**Schreiben****17779/2021**

**Gutachterliche Stellungnahme zur Feuerwiderstandsdauer einer Holzbalkendeckenkonstruktion in Verbindung mit einem Heizestrich (Renoscreed) bei einer einseitigen Brandbeanspruchung von der Deckenoberseite nach der Einheits-Temperaturzeitkurve (ETK) gemäß DIN 4102-2 : 1977-09**

Bauvorhaben: „Ostler, Blütenburgstr. 47, 80636 München“

## Deckenaufbau auf der Oberseite

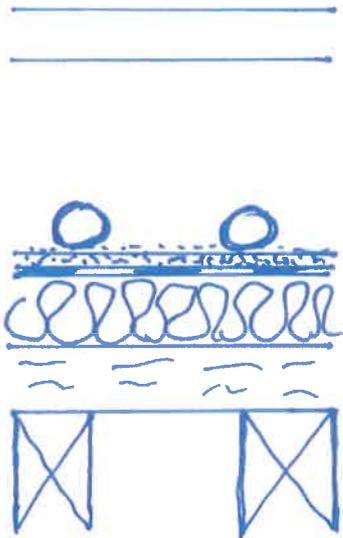
Die Kunststoff-Heizrohre werden nach Angaben des Auftraggebers [3] durch eine  $d \geq 38$  mm dicke Schicht des Zementestrichs (Renoscreed) überdeckt. Im Rahmen dieser gutachterlichen Stellungnahme wird davon ausgegangen, dass diese Überdeckung mindestens 35 mm beträgt, um Verlege-Toleranzen zu berücksichtigen.

eingehalten, sofern der Zementestrich (Renoscreed) als auch die Mineralwolle der Dämmschicht nichtbrennbar sind und darüber hinaus die Mineralwolle einen Schmelzpunkt  $\geq 1000$  °C aufweist und nicht glimmt.

20-3 Mineralwolle Stein ~~oder Glas~~ wolle

nichtbrennbar, Schmelzpunkt  $\geq 1000$  °C,  
nicht glimmend
